www.technologypark.pl**PYTANIA I WYJAŚNIENIA NR 1
DO ZAPYTANIA OFERTOWEGO nr WPT/23/2021/1.2D**

na przebudowę budynku GAMMA w kompleksie budynków biurowo-laboratoryjnych WPT w zakresie adaptacji 2. piętra do potrzeb laboratoryjnych
w ramach projektu

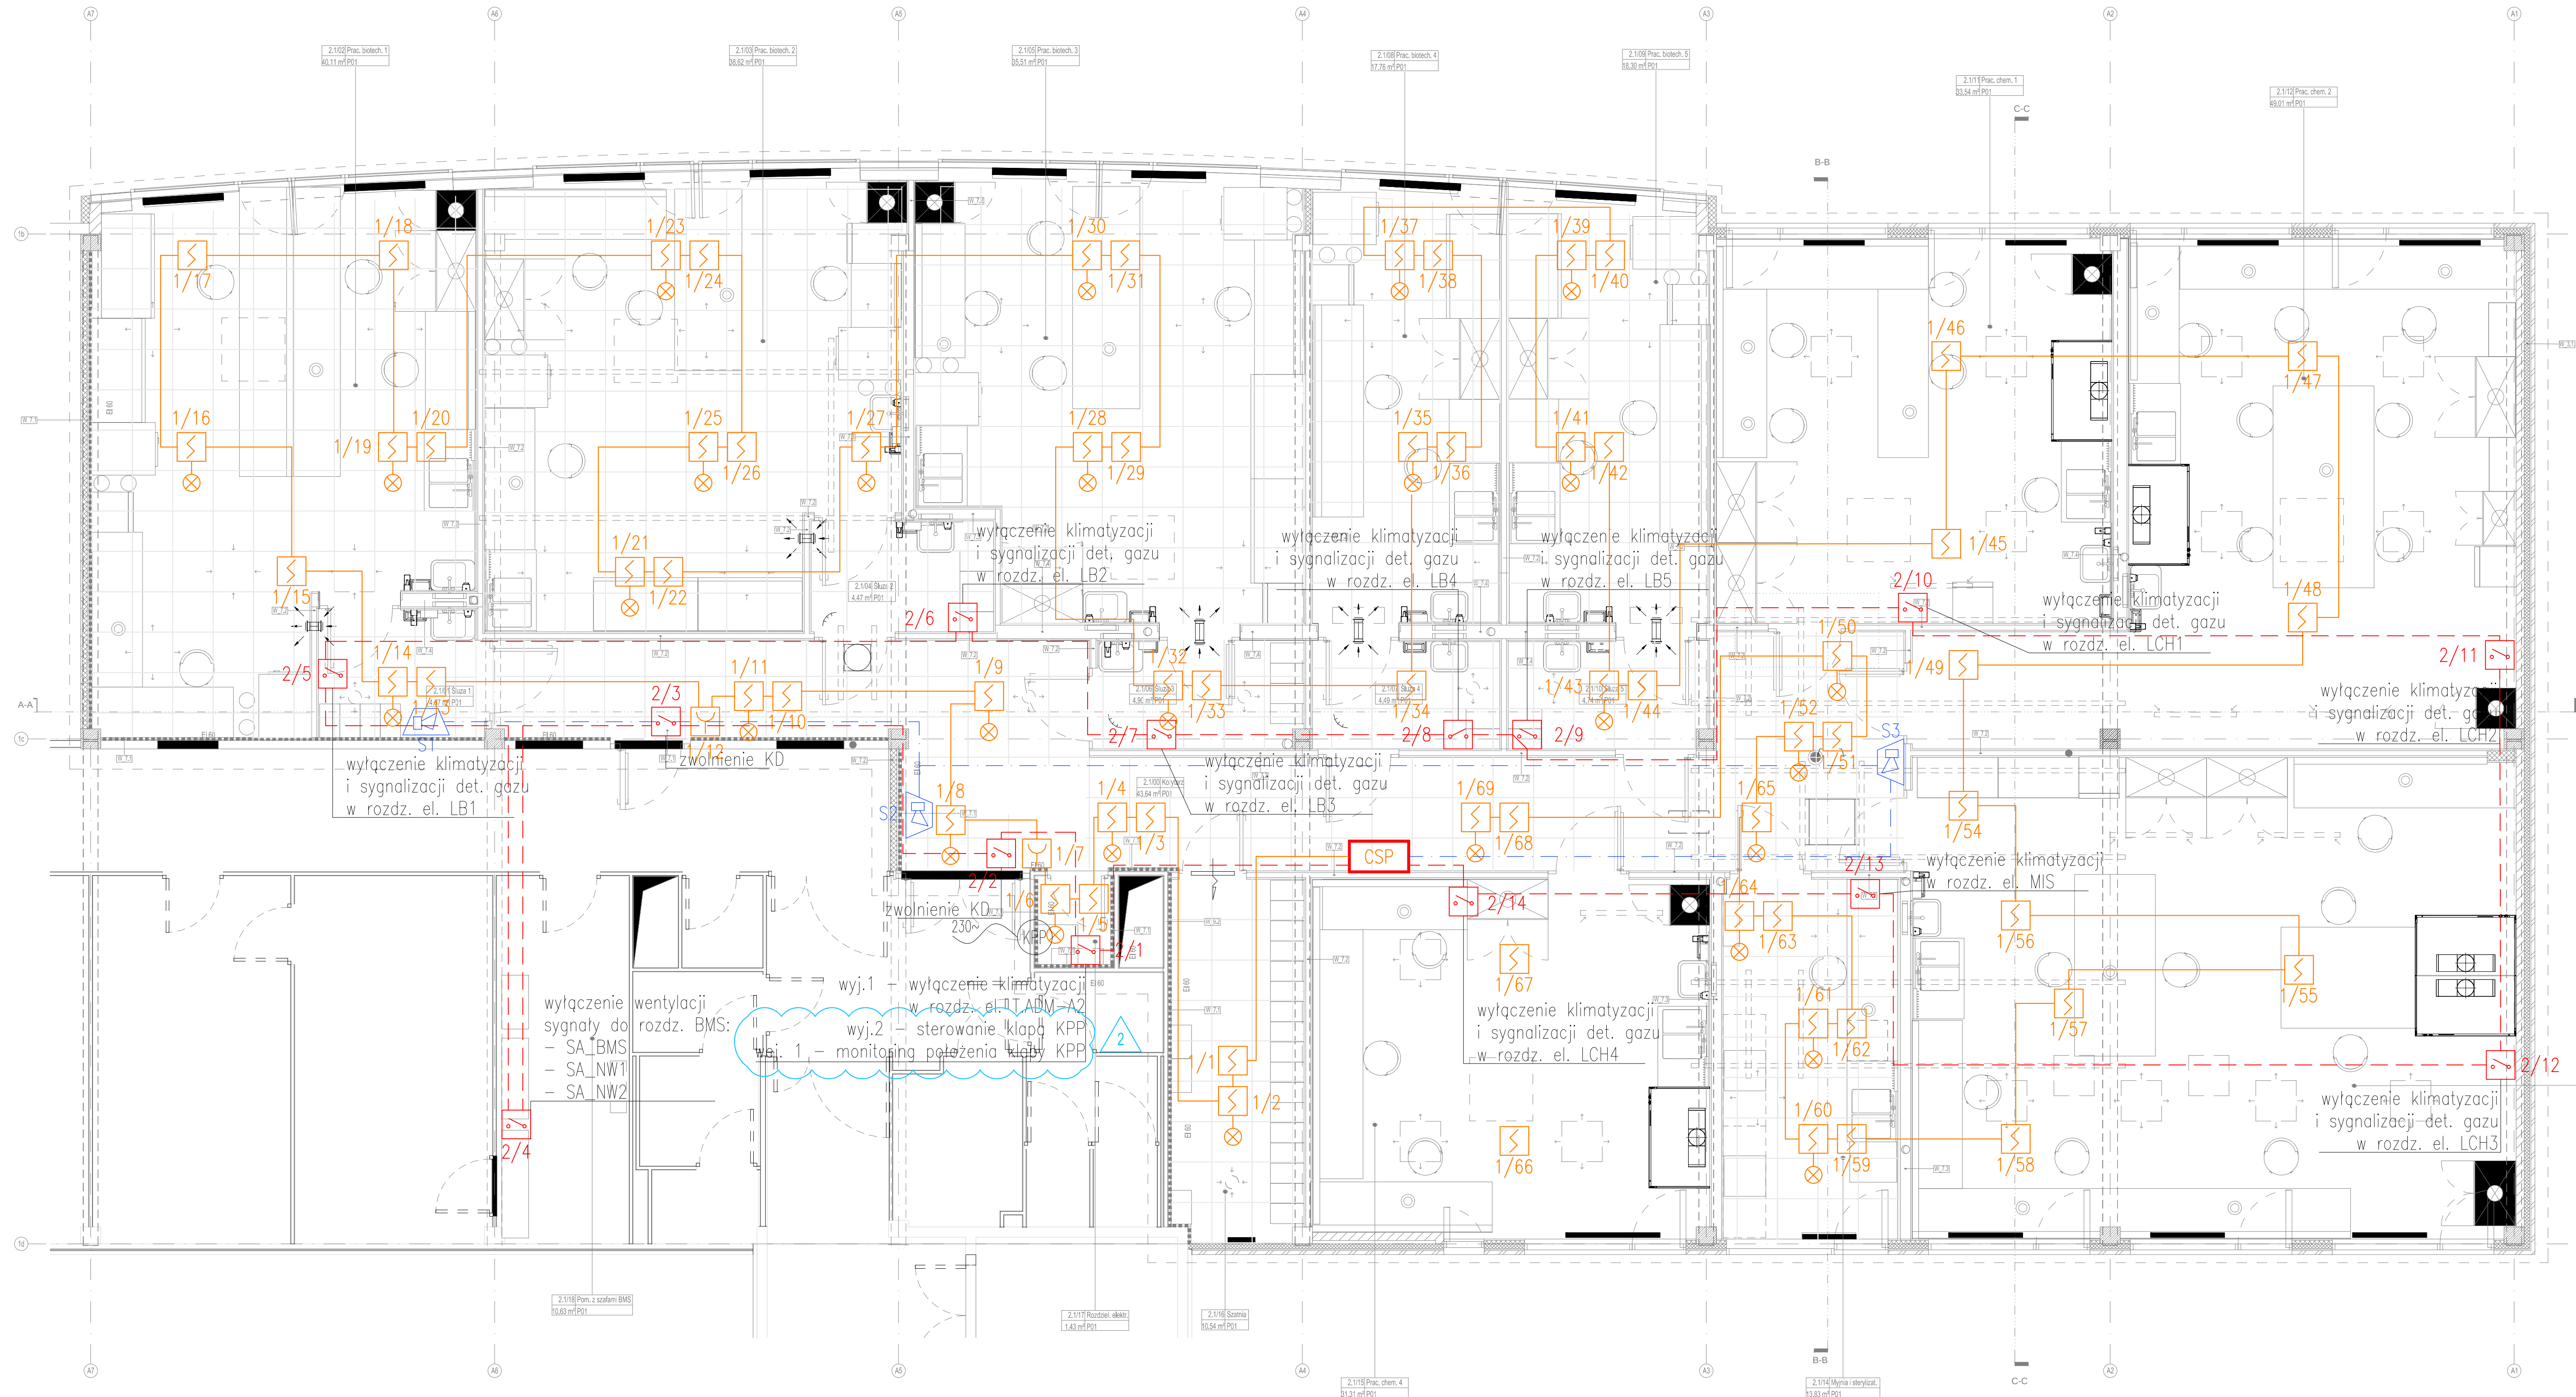
„Proszę o udostępnienie prawidłowego rzutu instalacji SSP, ponieważ na udostępnionym brakuje podkładu architektonicznego co uniemożliwia sprawdzenie zaprojektowanych urządzeń.”

Poprawiony rysunek 2103_AIS_WPT_PW_IT_R-01 plan SSP w załączeniu.
